**Høringssvar vedr. forslag til Lokalplan nr. 471 og Tillæg nr. 9 til Kommuneplan 2021-2033 med miljøvurdering for et område til solcelleanlæg ved Gestenge, Lem**

**Vedr. Lem og Dejbjerg Kirker, forslag til Lokalplan nr. 471 og Tillæg nr. 9 til Kommuneplan 2021-2033 med miljøvurdering for et område til solcelleanlæg ved Gestenge, Lem, Ringkøbing-Skjern Kommune**

## **Høringssvar vedr. forslag til Lokalplan nr. 471 og Tillæg nr. 9 til Kommuneplan 2021-2033 med miljøvurdering for et område til solcelleanlæg ved Gestenge, Lem**

## Forslag til Lokalplan nr. 471 og Tillæg nr. 9 til Kommuneplan 2021-2033 med miljøvurdering for et område til solcelleanlæg ved Gestenge

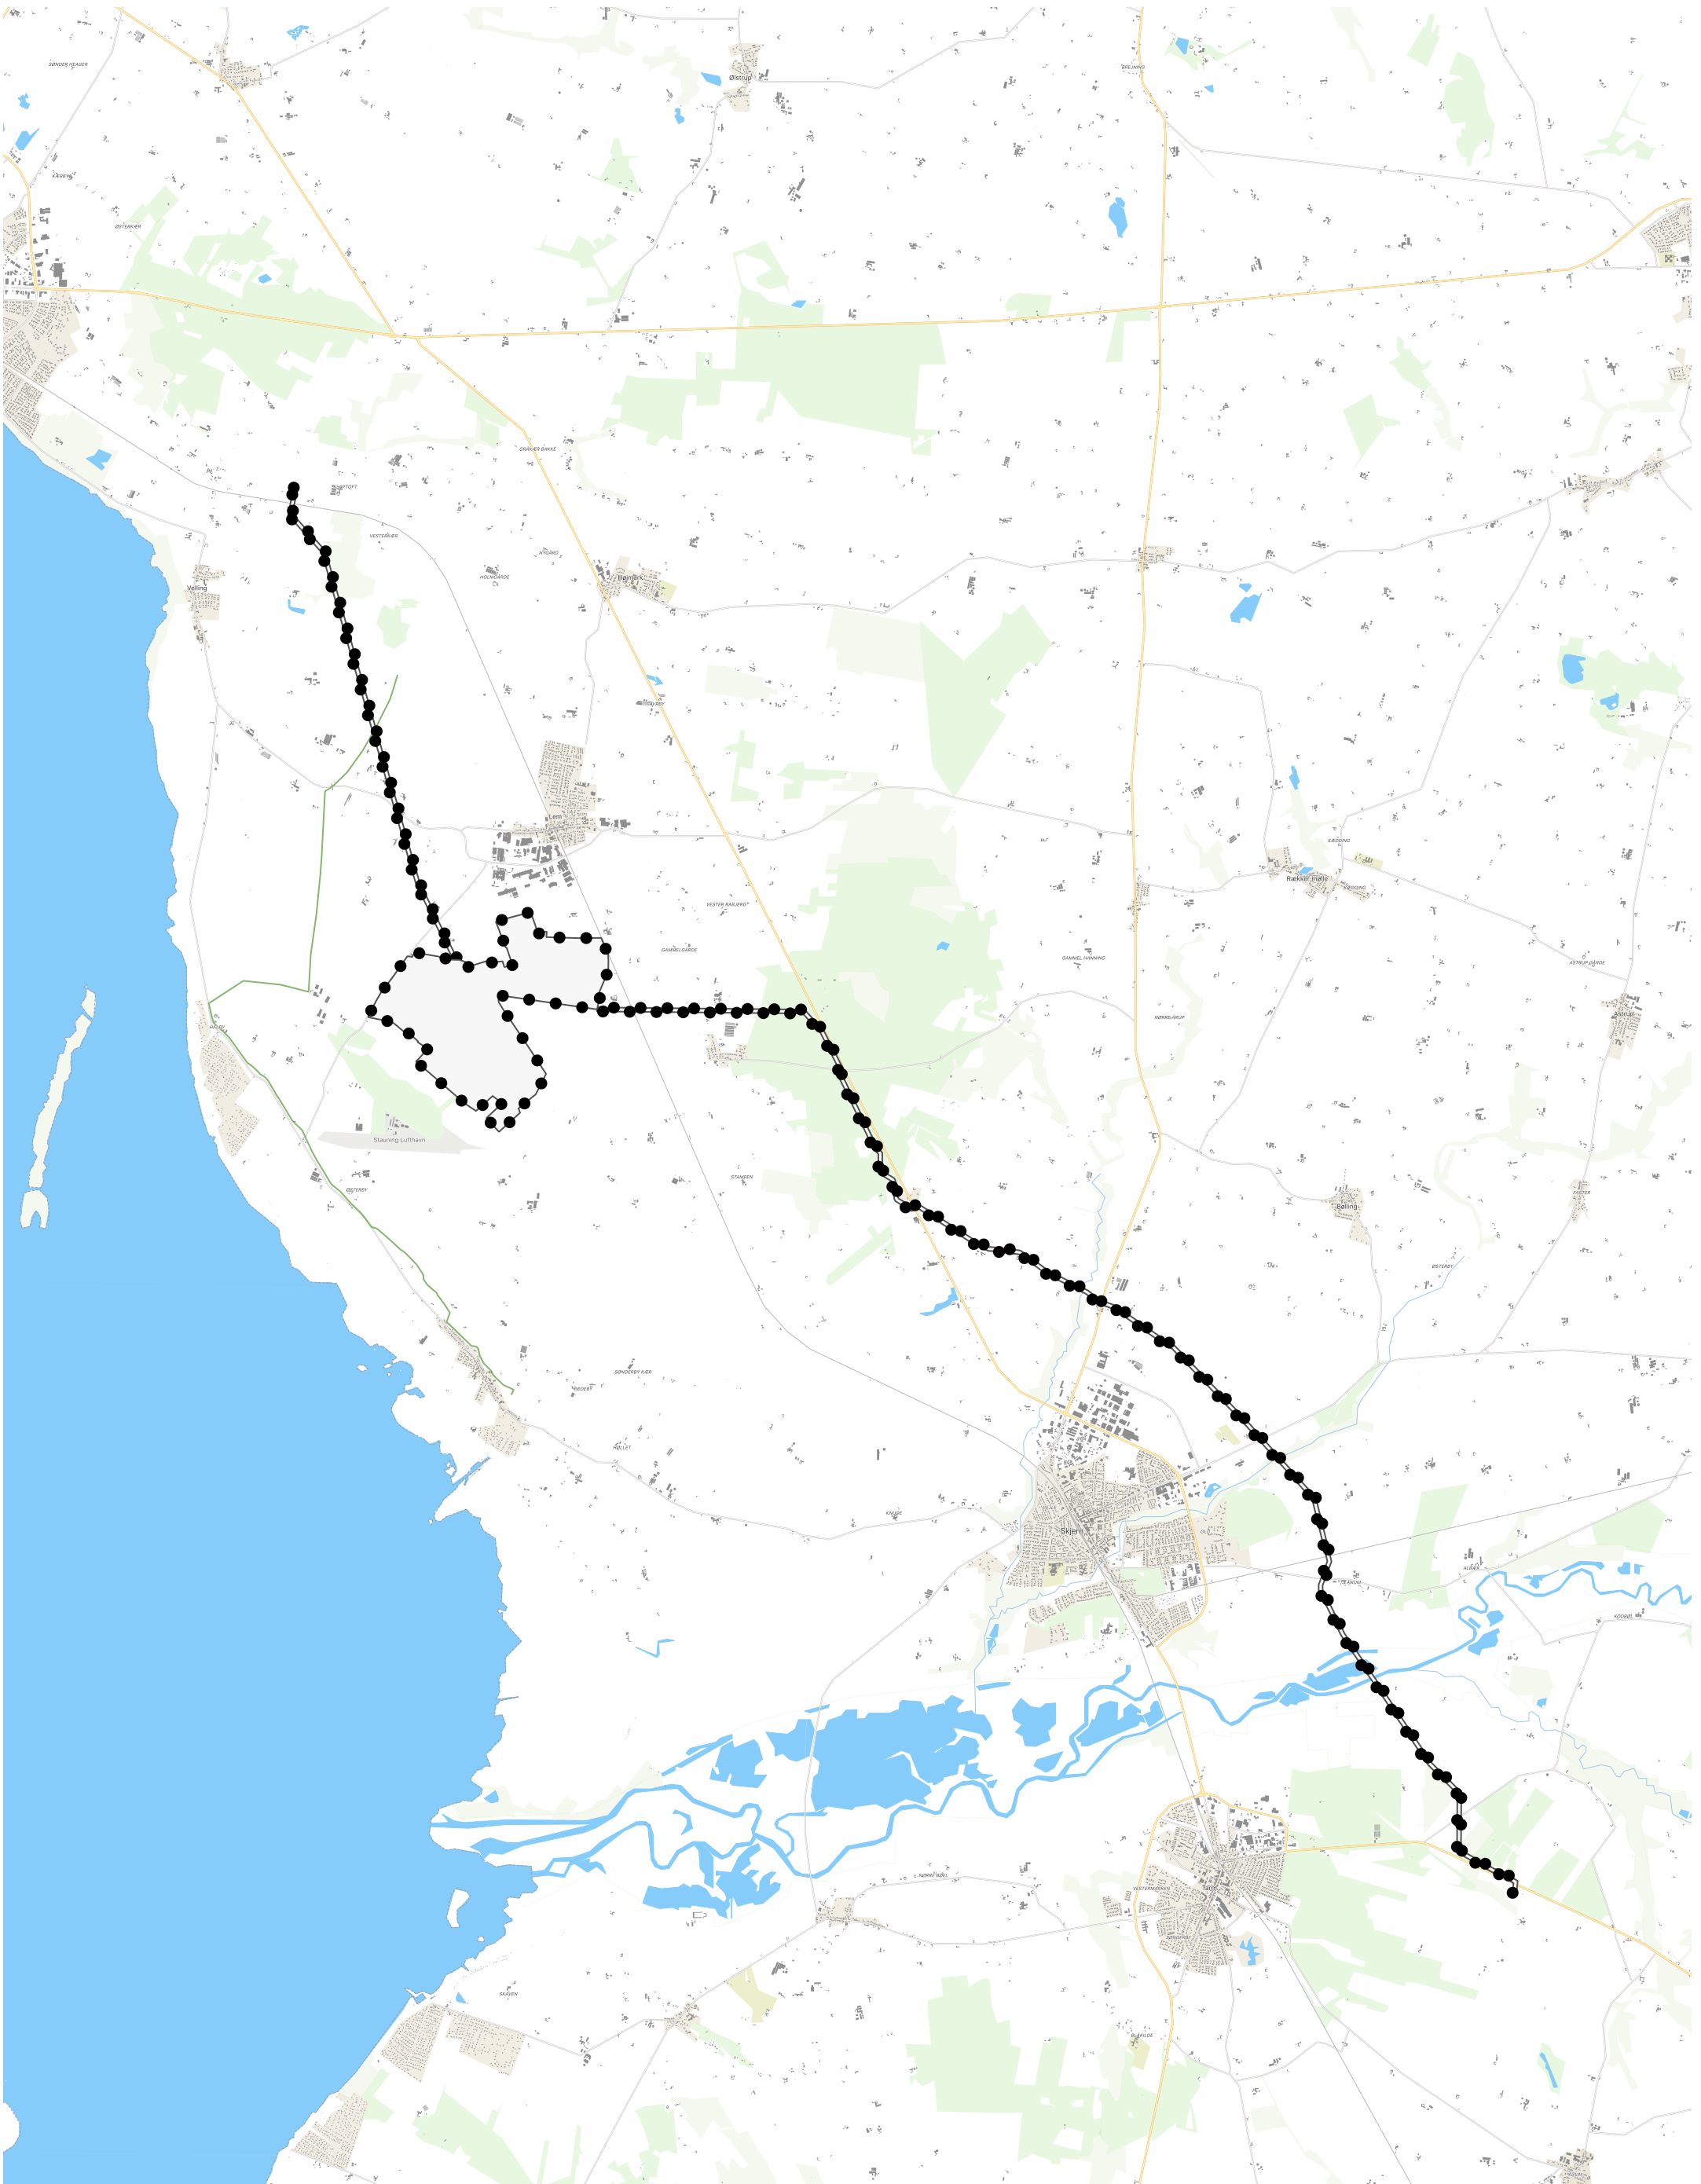
- side 19 er kabeltrace nævnt – både tilslutning via 'Lem Kær eller Stovstrup transformerstation'
- kort side 20 illustrerer kun strækning til Lem Kær transformerstation, som ikke vil berøre Dejbjerg pltg..
- Det er såfremt Stovstrup prioriteres, at Dejbjerg passeres.

Skal vi indsende bemærkninger endnu engang, eller er det Lem-Kær stækningen som er planen?

Byrådet i Ringkøbing-Skjern Kommune har besluttet at sende forslag til lokalplan nr. 471 og tillæg nr. 9 i høring. I vedhæftede brev er der et link til de dokumenter, der offentliggøres på kommunens hjemmeside. Til orientering kan det nævnes, at det sydlige kabeltracé for solcelleprojekt Gestenge ikke bliver realiseret.
